**Commissione Tecnica PNRR - PNIEC**

**Parere n. 85 del 24 novembre 2022**

<b>Progetto</b>	<p><b><i>Istruttoria</i></b> <b><i>Valutazione Impatto Ambientale</i></b></p> <p><b>Messa in sicurezza del sistema acquedottistico del Peschiera per l'approvvigionamento idrico di Roma Capitale e dell'area metropolitana</b></p> <p><b>Adduttrice Ottavia-Trionfale</b></p> <p><b>ID_VIP: 8483</b></p>
<b>Proponente</b>	<b>Acea Ato2 S.p.A.</b>

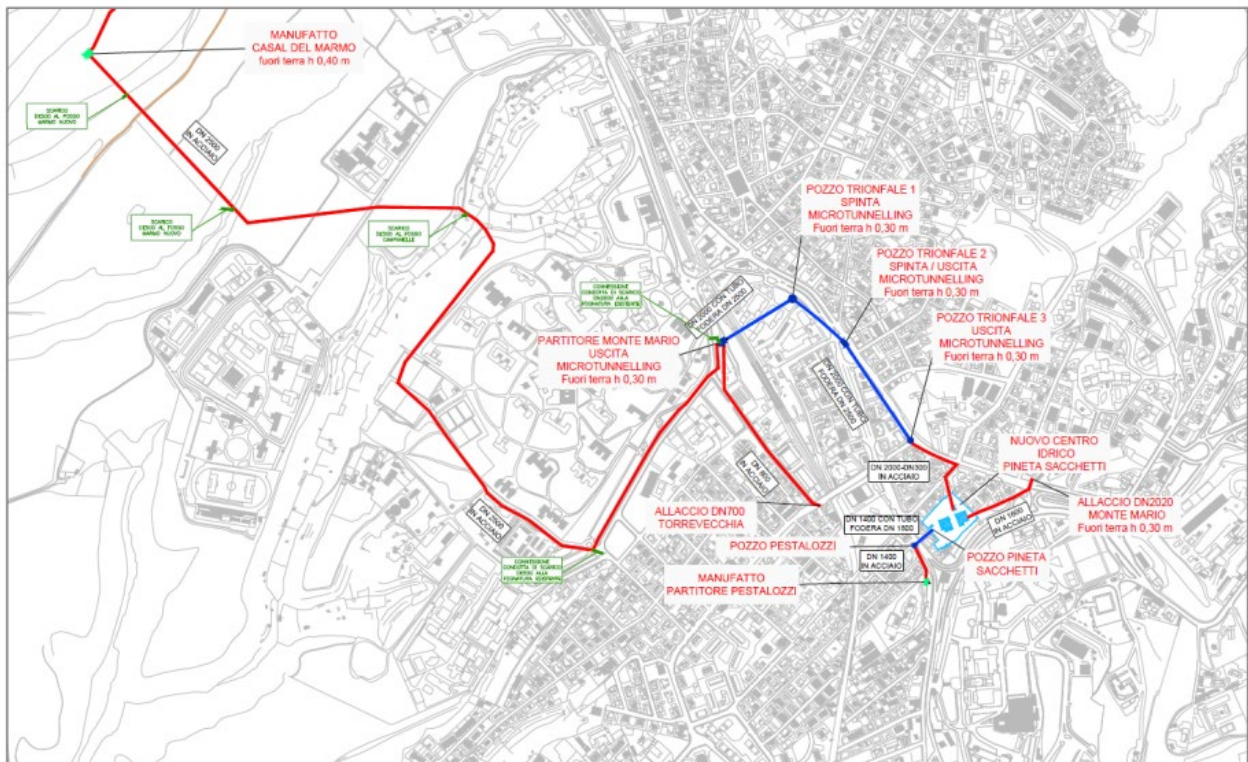
Nella richiesta di integrazioni, la Commissione aveva richiesto di motivare più approfonditamente la scelta dell'alternativa 3, in quanto l'analisi multicriteria condotta dal Proponente indicava che le alternative 1 e 2 fossero preferibili dal punto di vista ambientale.

Nella risposta, il Proponente ha ribadito tale preferenza in base alla valutazione degli aspetti archeologici.

La Commissione ritiene che, oltre a quanto affermato dal Proponente, le soluzioni 1 e 2 potrebbero causare impatti ambientali sui fattori rumore, vibrazioni, atmosfera e salute pubblica, in ragione anche alla vicinanza di ricettori sensibili (quali scuole e il presidio ospedaliero San Filippo Neri) oltre alla percorrenza di aree ad alta densità abitativa. Per tali motivi, si concorda con la scelta effettuata dal Proponente.

Figura 1: Cantieri previsti

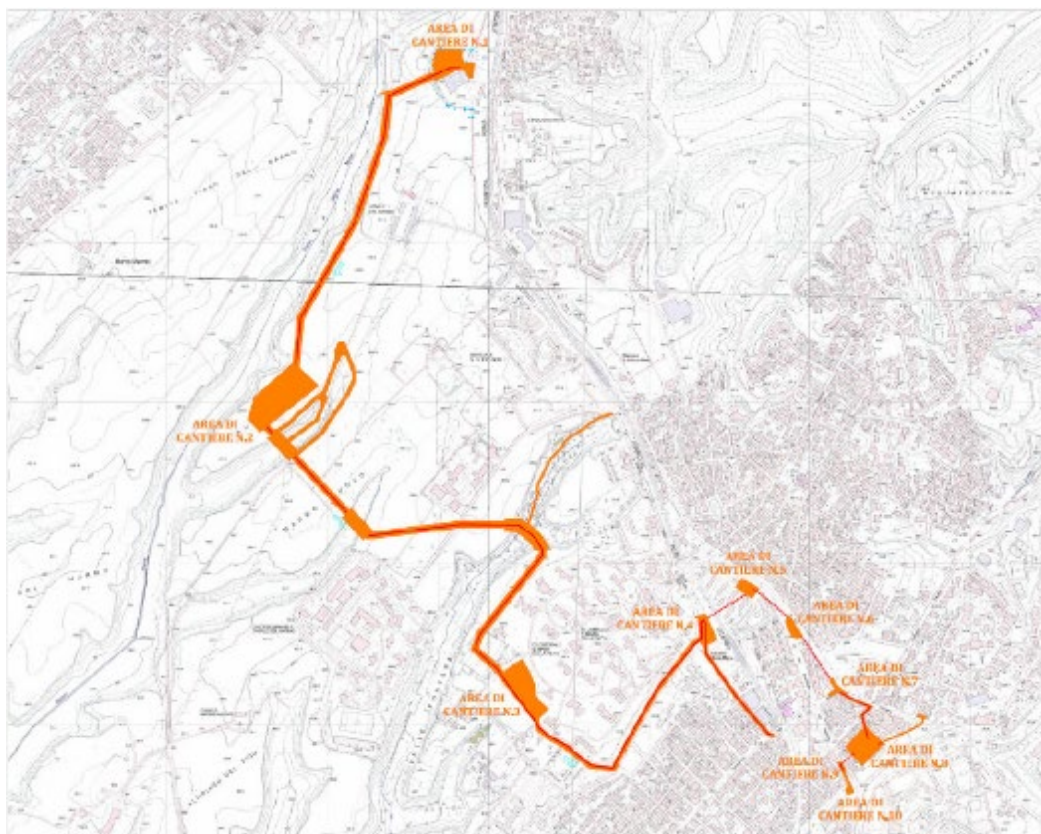
Sono individuate 11 aree di cantiere, mostrate nelle Figure 1 e 2 seguenti, che complessivamente occupano una superficie di circa 5,7 ha. Le dimensioni dei cantieri variano da circa 380 m<sup>2</sup> del cantiere n. 9 ai 21.258 m<sup>2</sup> del cantiere n. 2. Verranno realizzati due cantieri base destinati a servire i cantieri rimanenti con una funzione logistica e deposito dei materiali. In particolare: il cantiere base n. 1 sarà a servizio dei cantieri n. 2 e n. 3, il cantiere base n. 8 avrà funzione di servizio dei cantieri n. 4, n. 5, n. 6, n. 7, n. 9, n. 10, n. 11.
